OSSERVAZIONE N. 37

SECONDO IL P.R.G. : Sottozona C2 di Espansione P.S. N.5 Parco del Lusenzo, Sottoprogetto n.2 – Ghezzi.

CONTRODEDUZIONE:

OSSERVAZIONE N.50

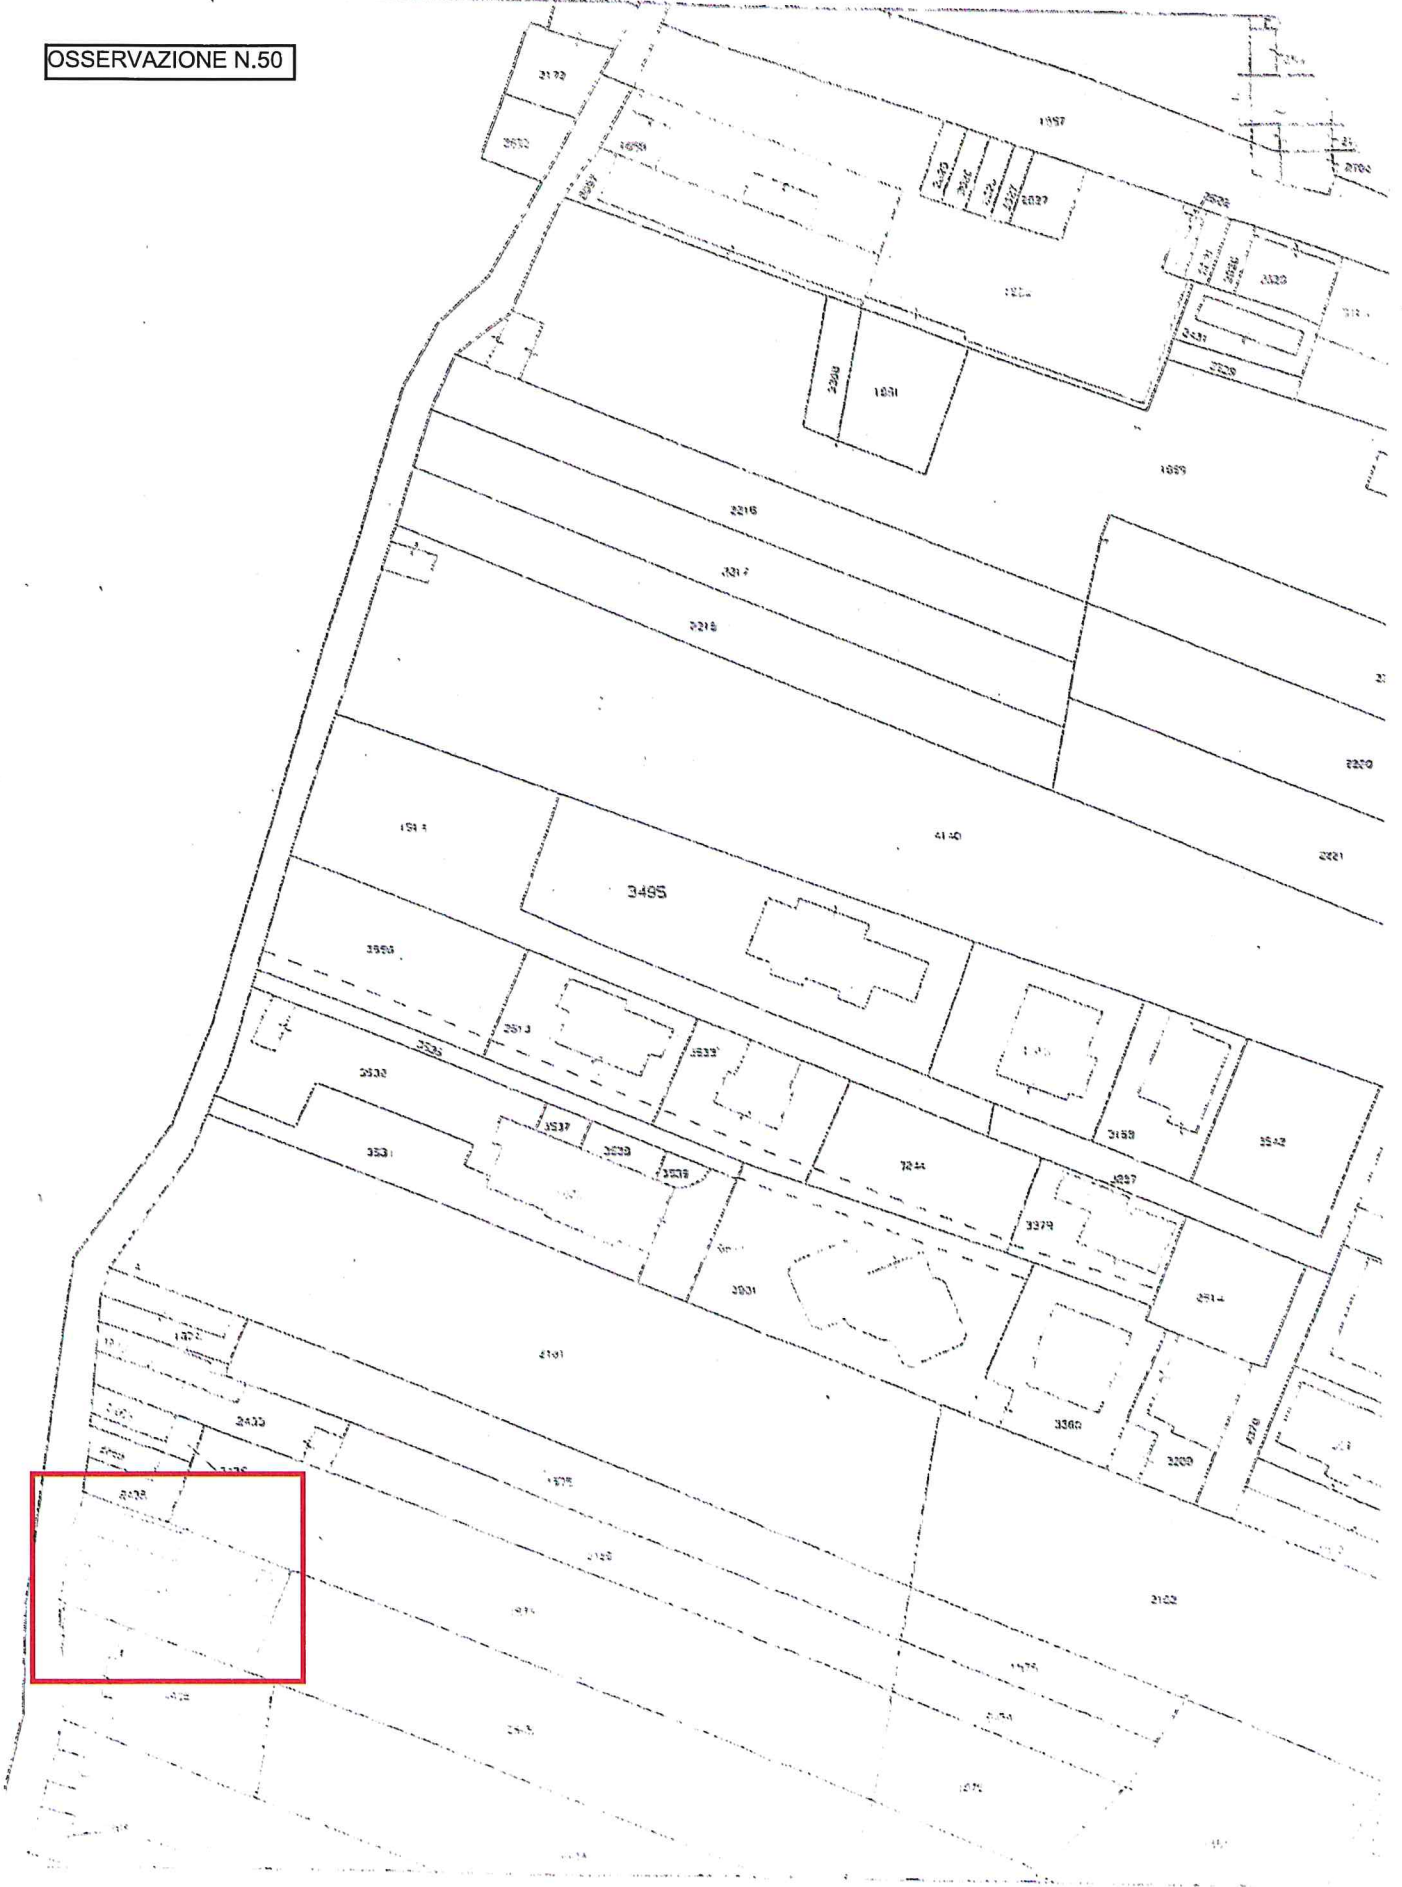
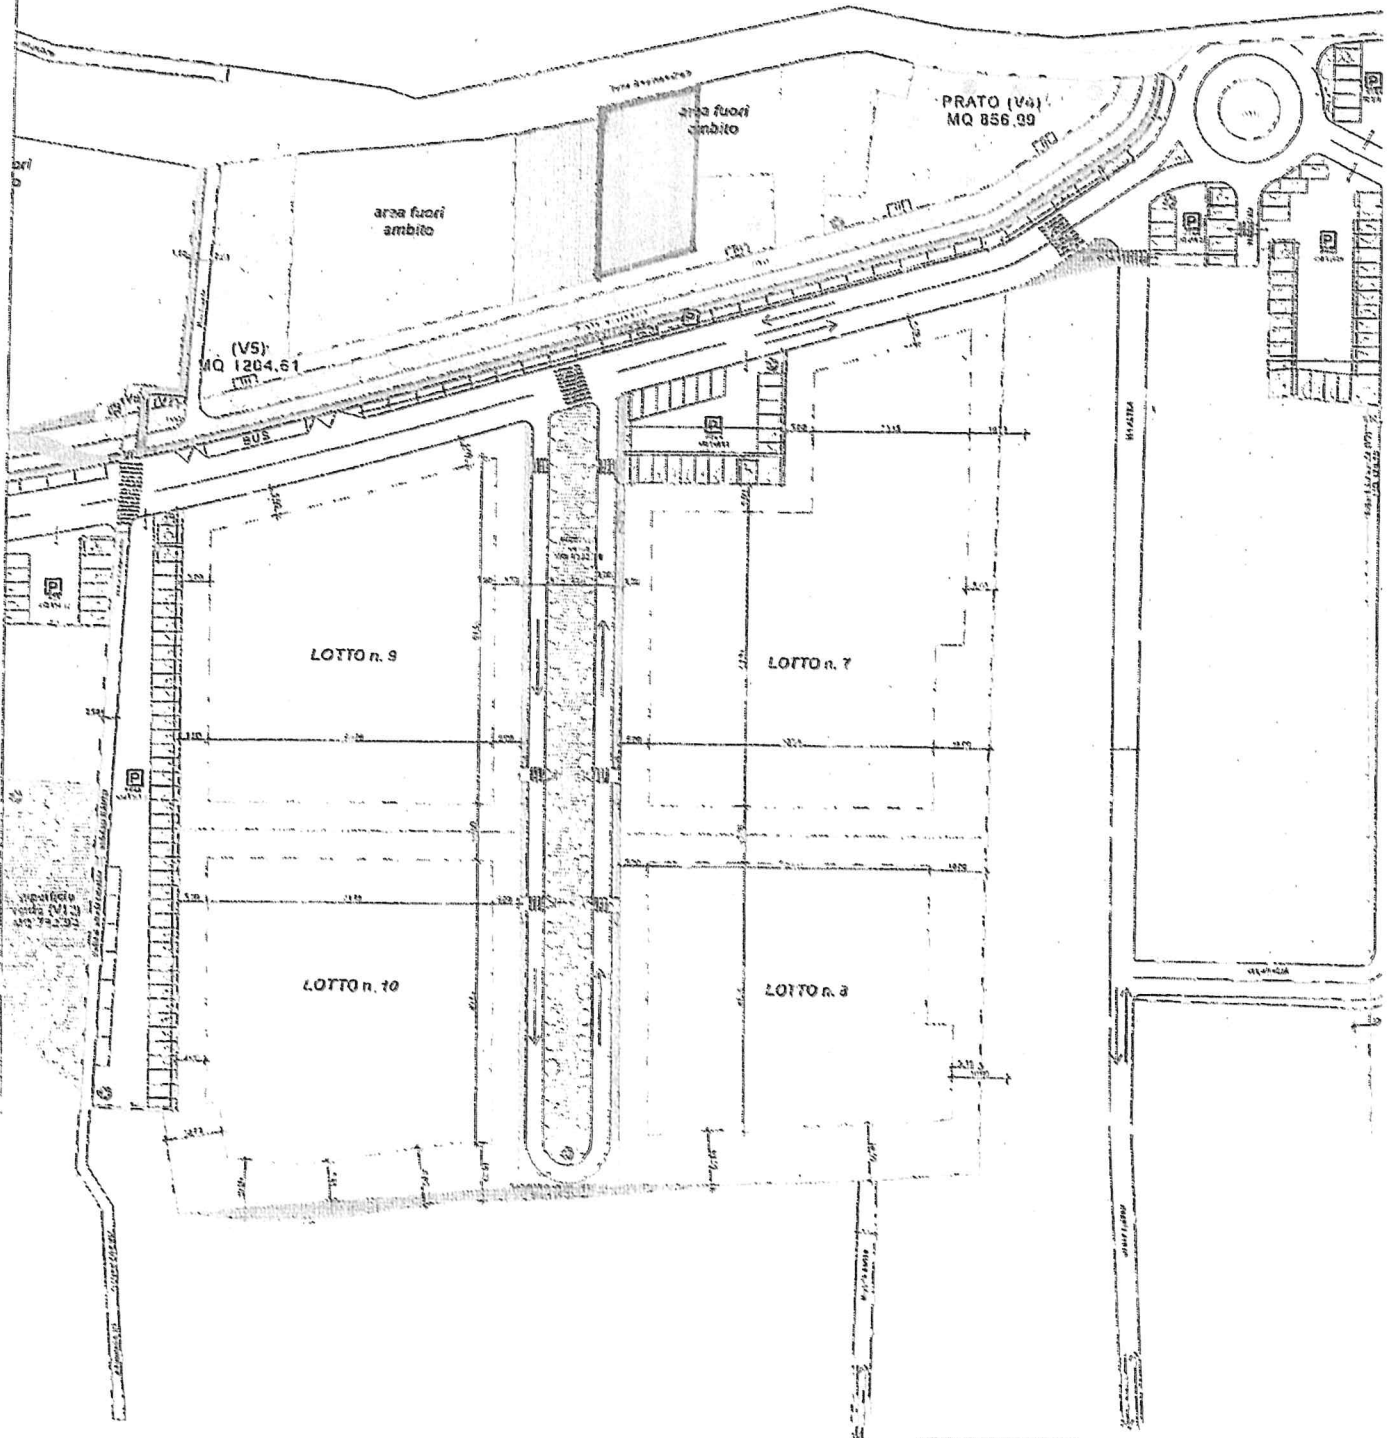
L'osservante fa presente che la futura strada dei Ghezzi invade parzialmente l'area di proprietà delimitata la muretto realizzato con regolari titoli edilizi, inoltre il pozzetto dell'allacciamento fognario, installato da VERITAS risulta posizionato sul marciapiede previsto dal P.R.G. , progettato a confine in lato est col proprio appezzamento di terreno. Detto ciò si chiede di rispettare quanto previsto dal P.R.G. vigente e quindi non coinvolgere in alcun modo l'area di proprietà così come rappresentata nei titoli edilizi conseguiti.

Tale richiesta così come formulata non trova accoglimento in quanto l'area di proprietà risulta già stralciata dal piano.

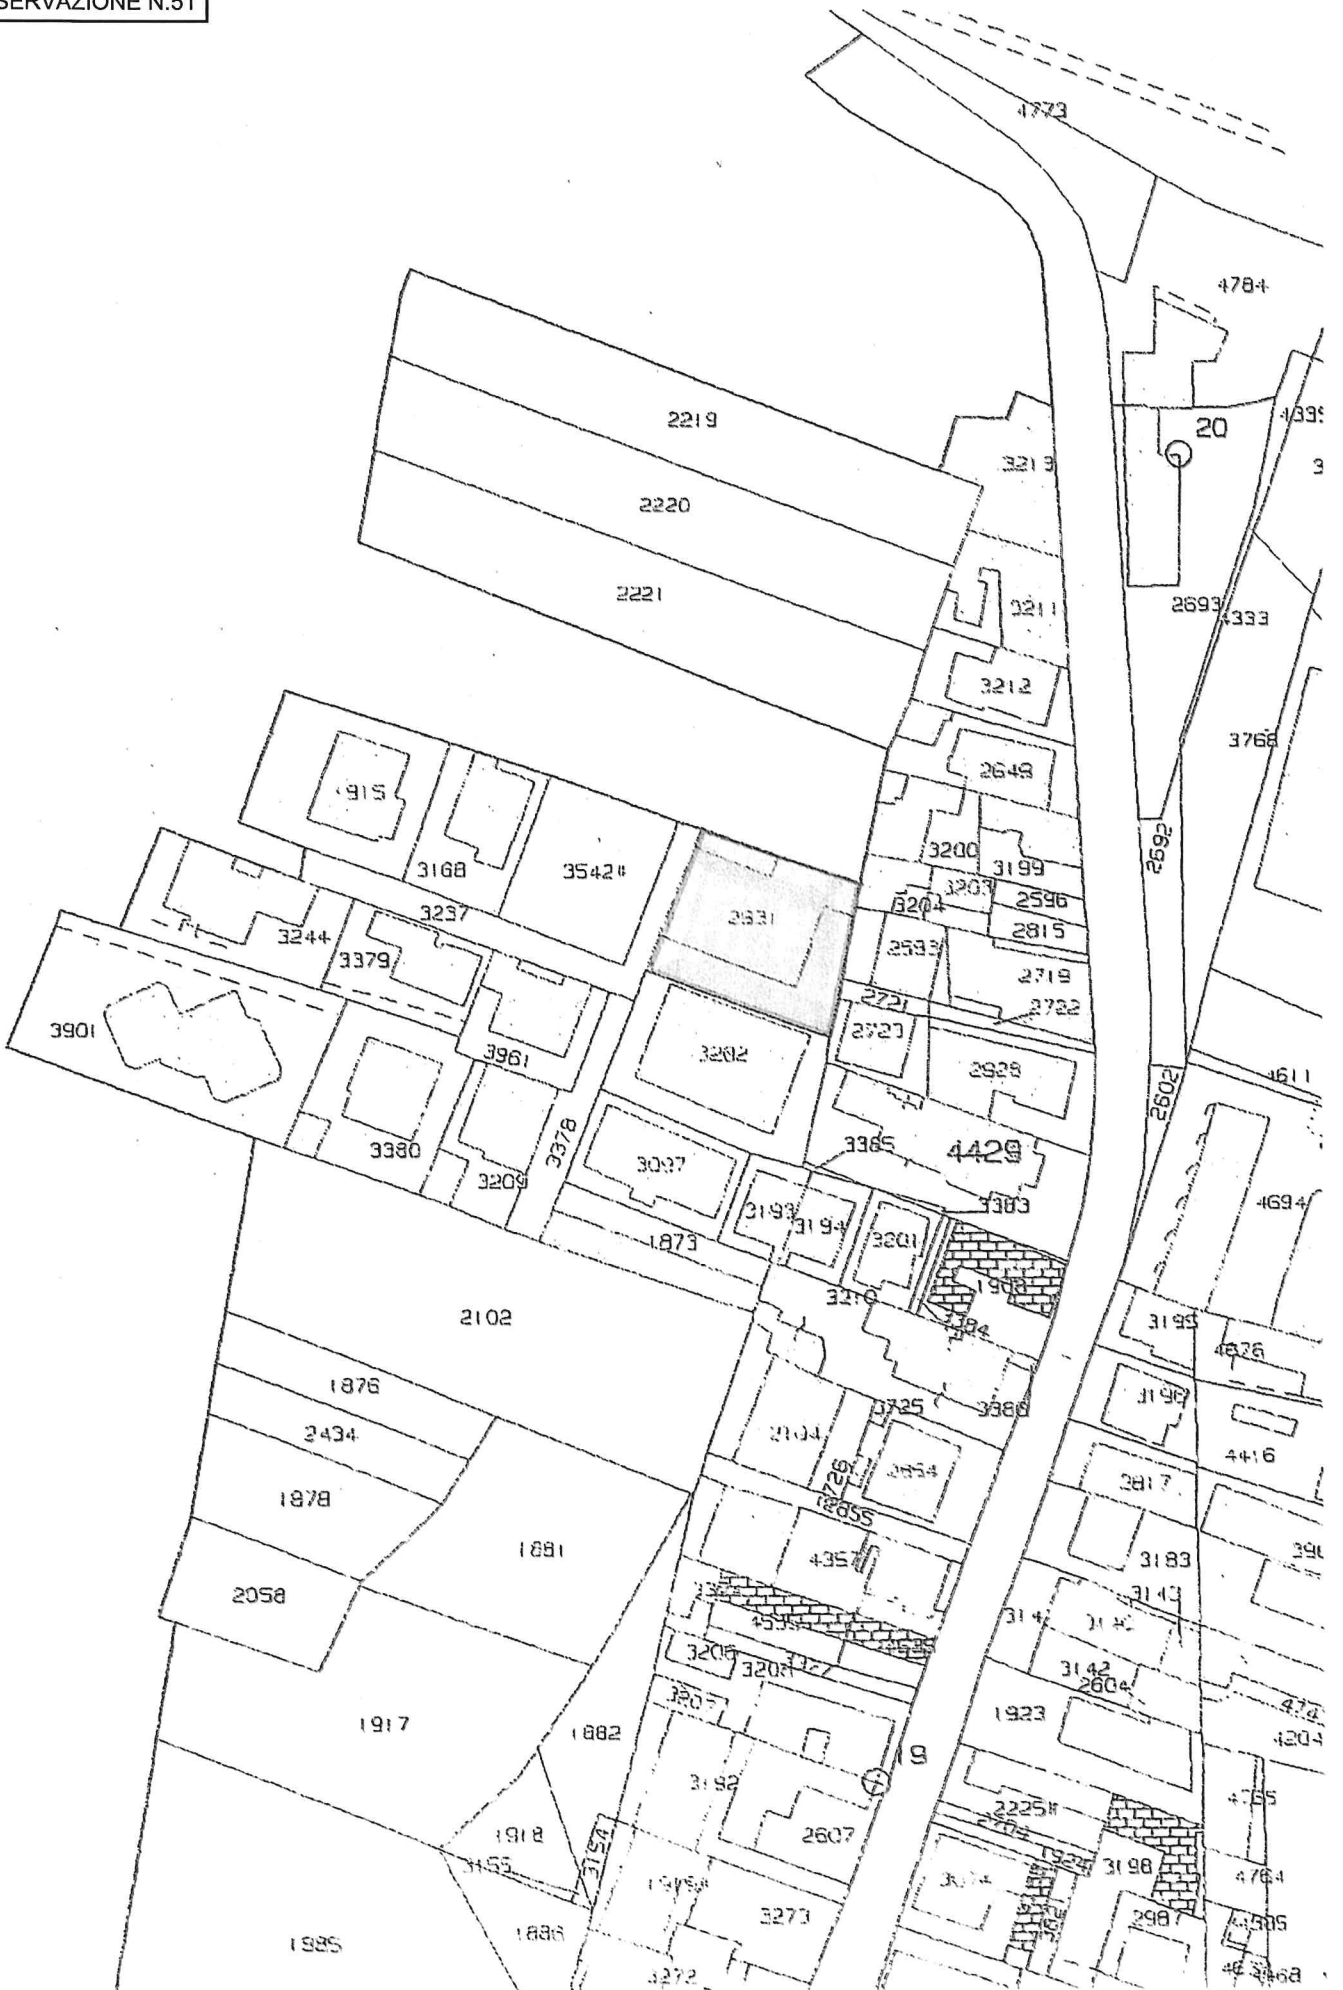
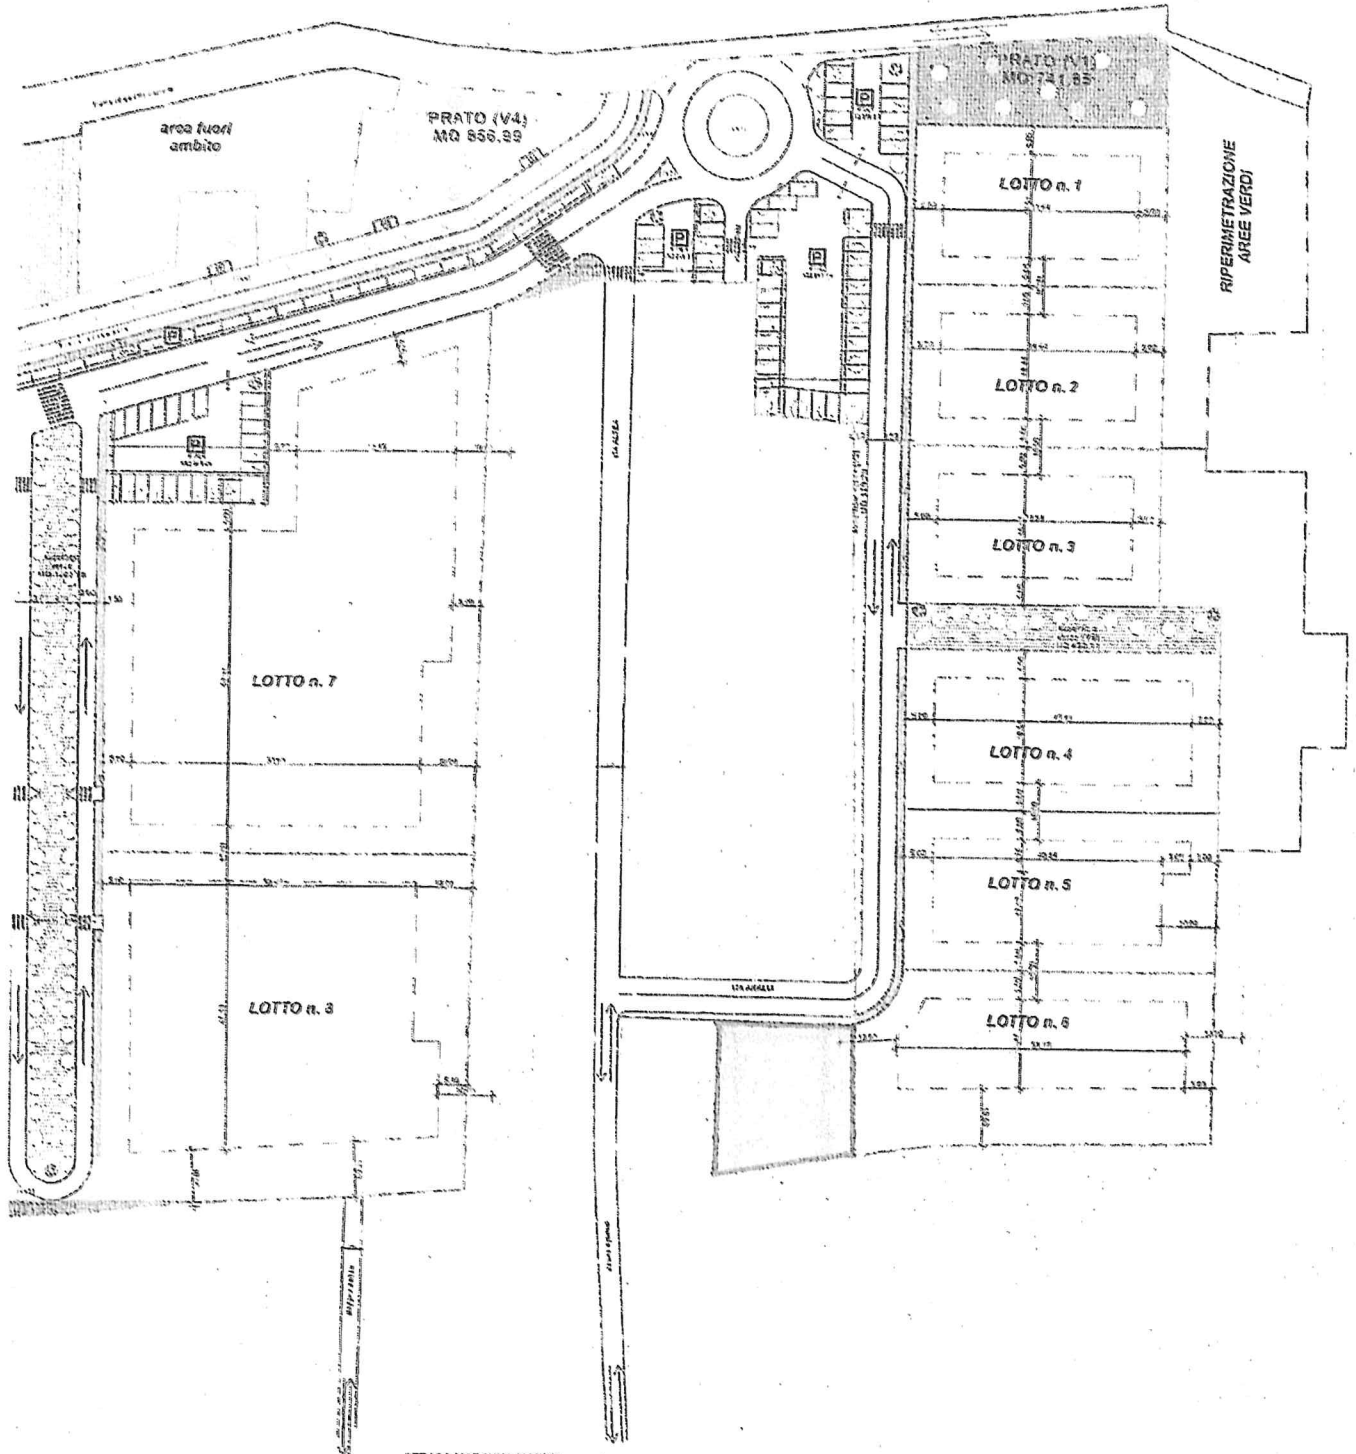
L'osservante in qualità di amministratore del condominio Orti, sito in Via Aralia 2 a Sottomarina, premette che detto condominio, pur essendo estraneo all'area oggetto di P.U.A., si trova pesantemente coinvolto in quanto il traffico invece di essere indirizzato verso Campo Cannoni viene convogliato verso le strade secondarie esistenti. Tenuto conto anche della carenza di standard a parcheggio della zona che attualmente obbliga i turisti ed i residenti al parcheggio lungo la riva del Lusenzo, riducendo ulteriormente la sezione stradale, chiede che vengano adottate tutte le misure necessarie al fine far di proseguire la strada dei Ghezzi fino a Campo Cannoni, liberando la zona delle Vie Aralia, Altea ed Ardisia.

Accolta. Si prende atto che la proposta di viabilità è stata inserita nel Piano Triennale delle Opere Pubbliche approvato con D.C.C. n. 113 del 22/06/2021 e pertanto gli elaborati di P.P. verranno adeguati in tal senso.
